**Ход разработки новых глобальных
технических правил (гтп) и поправок
к введенным глобальным техническим
правилам (гтп) – гтп № 2 (выбросы
загрязняющих веществ мотоциклами)**

Разрешение на разработку поправок к гтп № 2 (выбросы загрязняющих веществ мотоциклами)

III. Предложение по дополнению к гтп № 2 (ECE/TRANS/180/Add.2/Amend.1)

Рис. А13-1: Пример схемы переключения передач

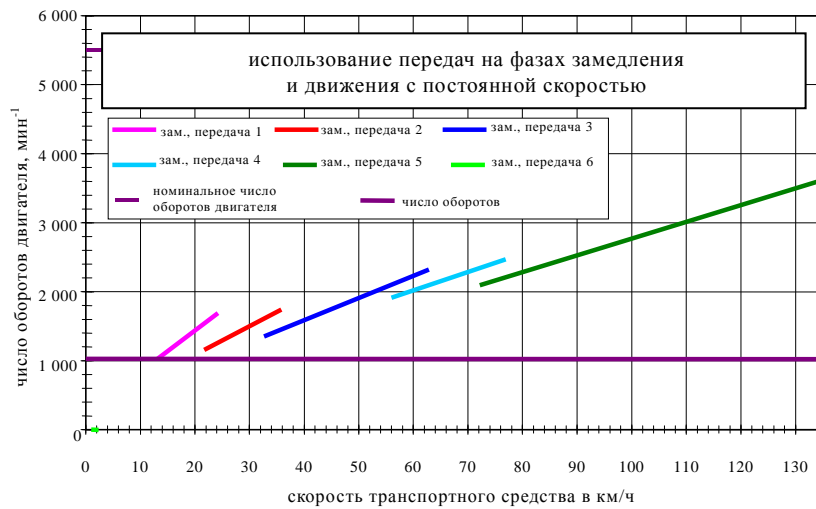
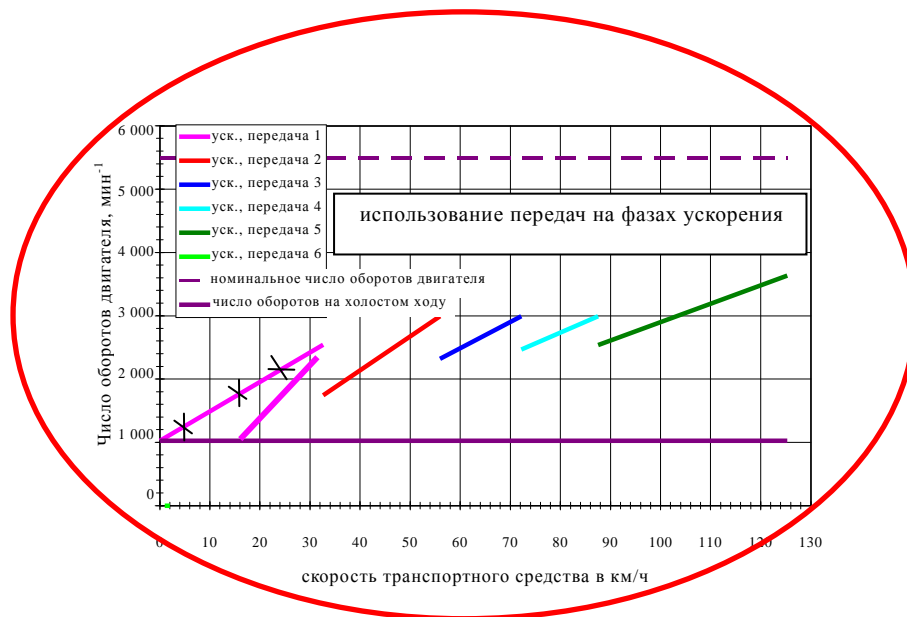
Приложение 13, пункт 1, рис. А13-1, исправить линию для "уск., передача 1" на верхнем рисунке, иллюстрирующем "использование передач на фазах ускорения", следующим образом.
